### **B-Planung Nr. 64 - Solarpark II**

#### **Expertise zum Stand des B-Plan-Verfahrens aus der Sicht des Naturschutzes**

hier: Zwischenbericht

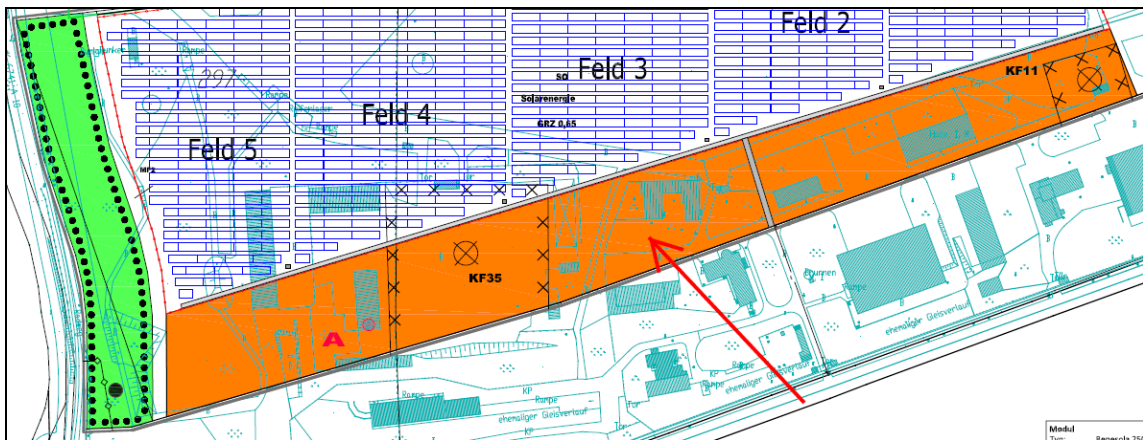
3. Die im Bauantrag „orange“ gekennzeichnete Restfläche im SO-Gebiet (siehe folgender Auszug aus dem Bauantrag (Datum vom 09.10.2013) im südlichen Anschluss an die Baufelder 1 bis 5) wird **nicht** für eine weitere Aufstellung von Solarmodulen genutzt:

**Die Restfläche wird** – nach Entsiegelung<sup>3</sup> und Abriss<sup>4</sup> der ruinösen Gebäude – auf der Basis des Entwicklungskonzeptes zur Maßnahme MF 1 (2/3 Offenland / 1/3 Gehölze – offene sandige Flächen und trockene Ruderfluren - unter Erhalt des vorhandenen Baumbestandes) **eine ergänzende Maßnahmenfläche zugunsten von Natur und Landschaft, hier: Artenschutz** (Reptilien, Brutvögel und Tagfalter/Käfer/Heuschrecken) **entwickelt**.

Letzteres muss als Festsetzung in den B-Plan – der Abriss der Gebäude und die Pflege der Flächen kann im städtebaulichen Vertrag geregelt werden!
